**Avis délibéré de la mission régionale d'autorité
environnementale sur le projet de création d'une
plateforme de gestion des terres et bétons pollués par la
société SOVATRISE (Société de Valorisation et de Tri
Séché Eiffage) à Chassieu et Saint-Priest (69)**

Avis n° 2021-ARA-AP-1176

Avis délibéré le 2 août 2021

Figure 1 : Localisation du projet (Source : dossier)

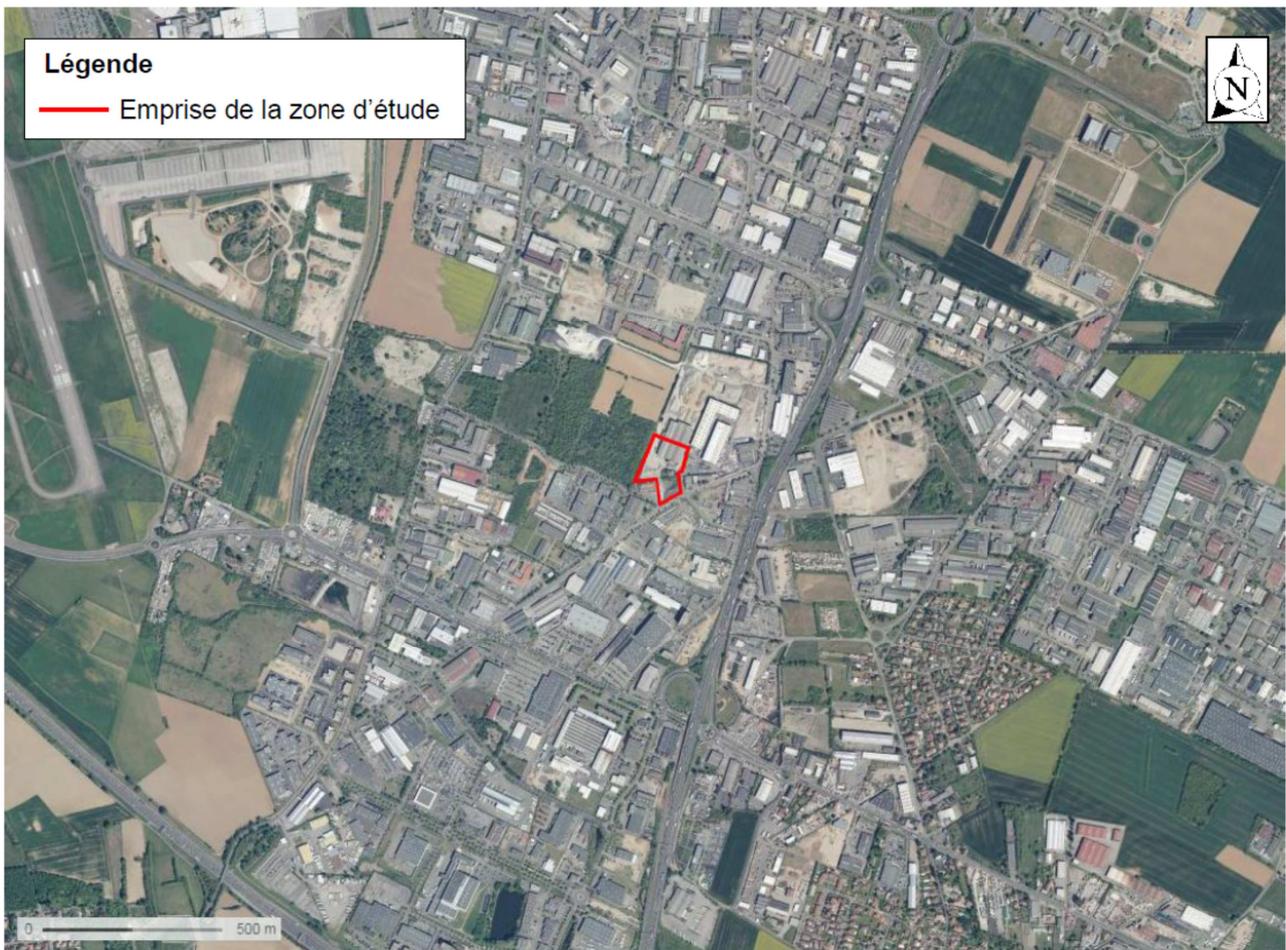
En revanche, le dossier ne mentionne pas le fait que le projet est situé à proximité immédiate d'une zone végétalisée (cf. figure 1) qui n'est donc pas prise en compte dans le dossier et n'a été l'objet d'aucune analyse. Le fait que ce secteur ne bénéficie pas d'une protection réglementaire ne peut justifier ce parti pris. La biodiversité non protégée est également à prendre en considération, surtout dans des secteurs urbains comme celui d'implantation du projet.

L'Autorité environnementale recommande d'étendre l'aire d'étude et l'état initial de la biodiversité au secteur naturel jouxtant le projet et d'évaluer les incidences du projet sur la faune, la flore et les habitats qui y seront recensés.
